高浜 3, 4 号炉 原子炉施設保安規定変更認可申請  
に係る審査会合における指摘事項への回答について  
【大山生竹テフラの噴出規模見直しに係る運用変更】

2021年11月25日

- 第1回審査会合（2021.9.7）において、下表の指摘を受けたため、高浜3、4号炉について本日回答する。

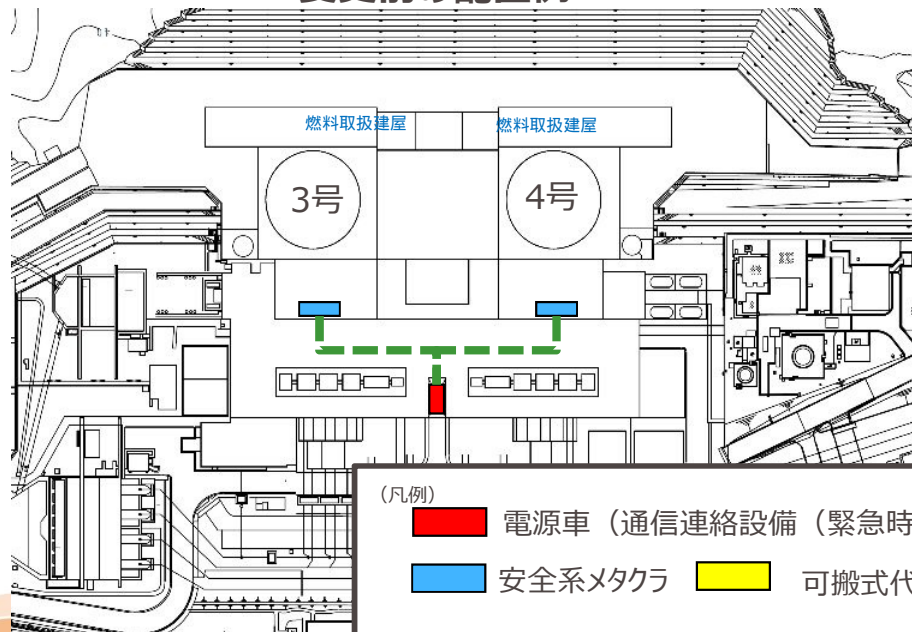
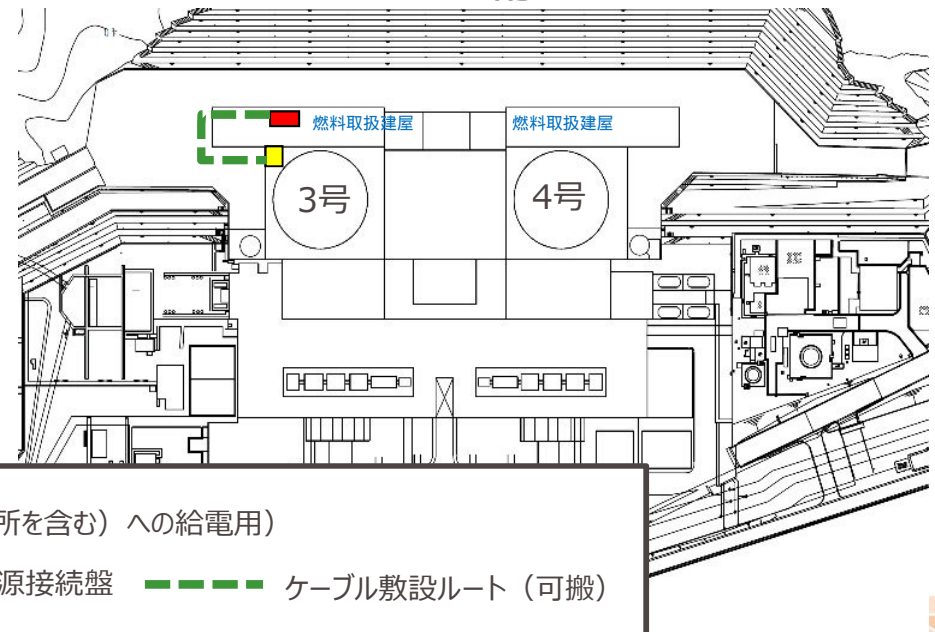
電源車からの給電開始作業に係る要員数、想定時間を変更することの妥当性を示すこと。  
また、DG改良型フィルタ取替運用の実行性を示すこと。

- 電源車（通信連絡設備用）の移動場所をタービン建屋から燃料取扱建屋へ変更することに伴い、保安規定に定める要員数、想定時間を4名60分から2名70分に変更しており、変更後の要員数、想定時間の範囲内で完了することを現場で確認済みである。また、電源車（通信連絡設備用）に係る手順であり、炉心冷却の成立性に影響はない。
- なお、電源車（通信連絡設備用）及びその燃料源としての電源車は、3号炉または4号炉のいずれかの号炉の燃料取扱建屋に配置するが、今後の補正申請にて下線部の内容を明確化する予定である。

60	120	180	240
電源車（通信連絡設備用、仮設中圧ポンプ用）移動	50分			
電源車（通信連絡設備用）ケーブル敷設	(変更前：4人) (変更後：2人)		60分	
	70分

**【灰置場の容量の詳細確認（放水ピットの影響確認）】**

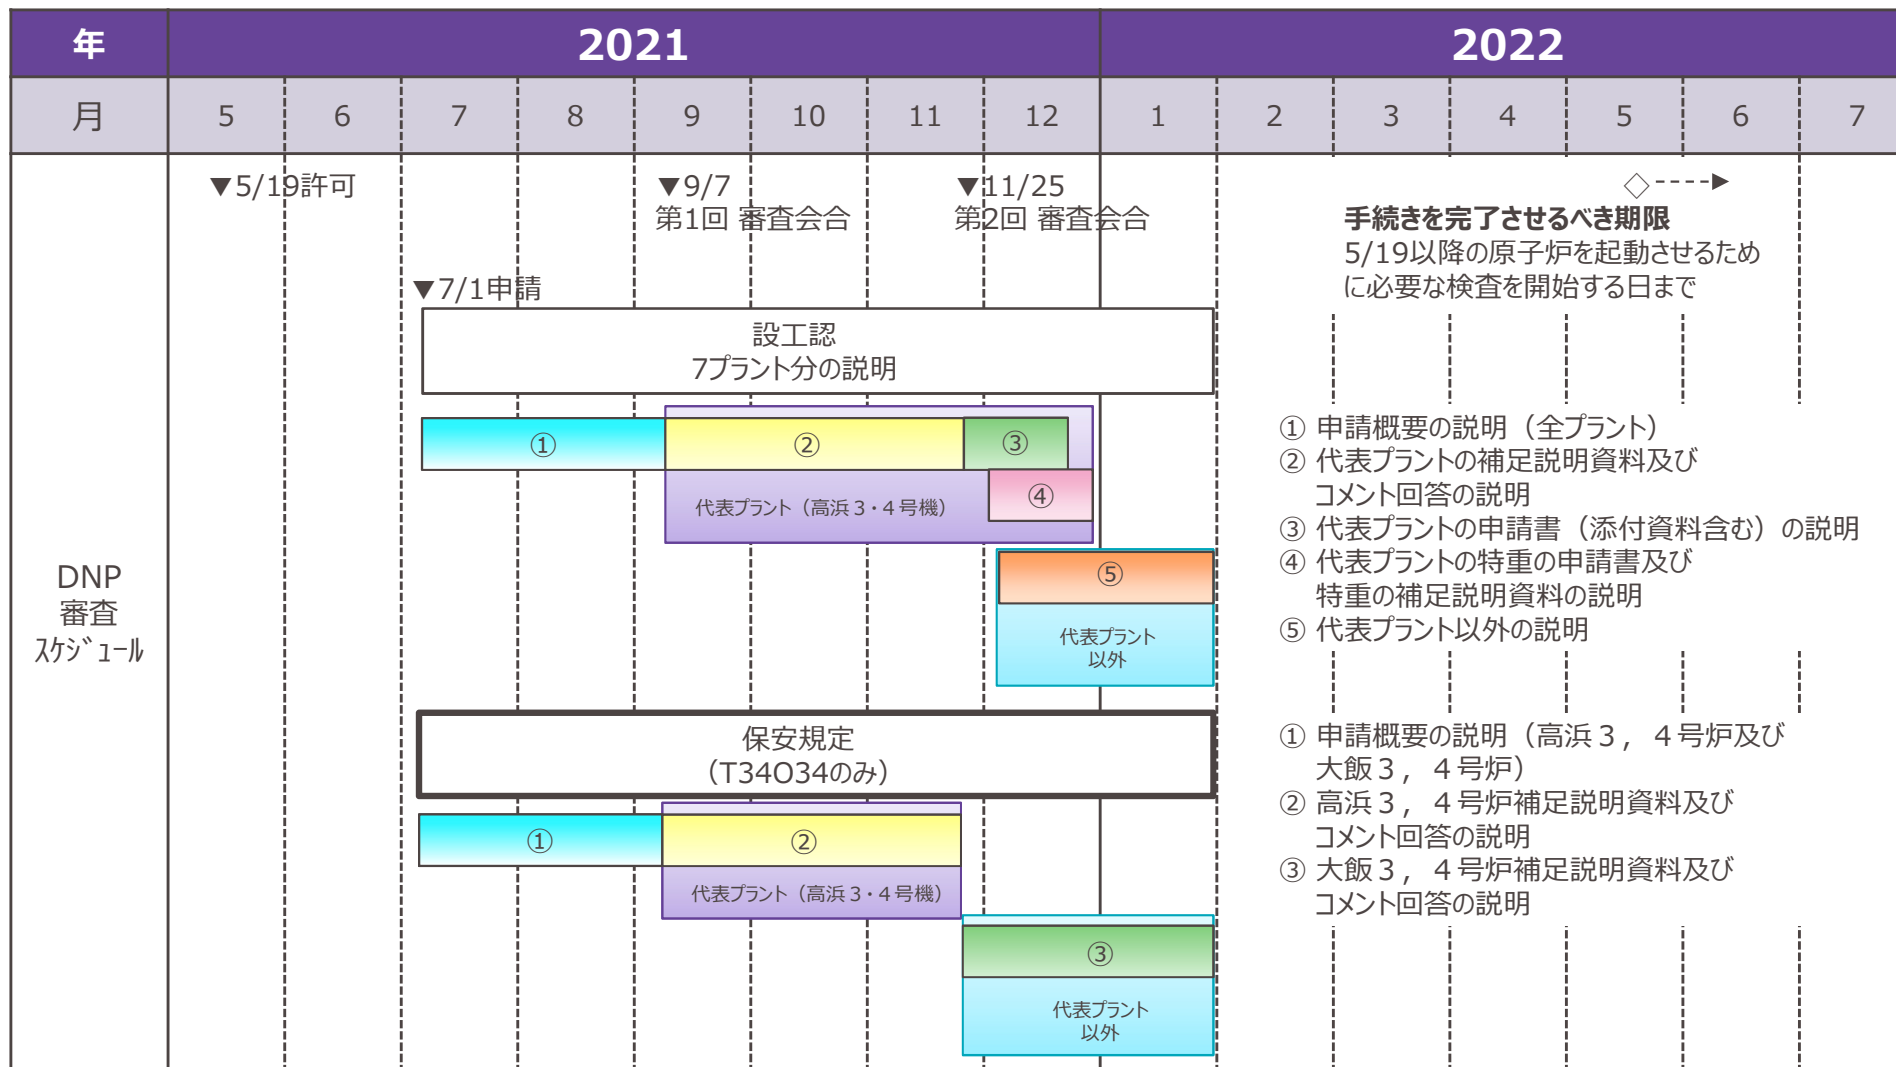
屋外のS A設備、アクセスルートの確保に係る除灰手順について既許認可の経緯を説明した上で、手順の成立性を示すこと。

○放水ピットを除く灰置場の容量(11,032m<sup>3</sup>)に対して、除灰した火山灰の量                      は小さく、灰置場は対応可能な容量を有していることを確認した。

- ・灰置場の容量：11,480m<sup>3</sup>  
うち、放水ピット部分の容量：448m<sup>3</sup>  
⇒放水ピット面積(320m<sup>2</sup>)×堆積高さ(1.4m)
- ・放水ピットを除く灰置場の容量=11,032m<sup>3</sup>  
⇒灰置場の容量(11,480m<sup>3</sup>)－放水ピット部分の容量(448m<sup>3</sup>)
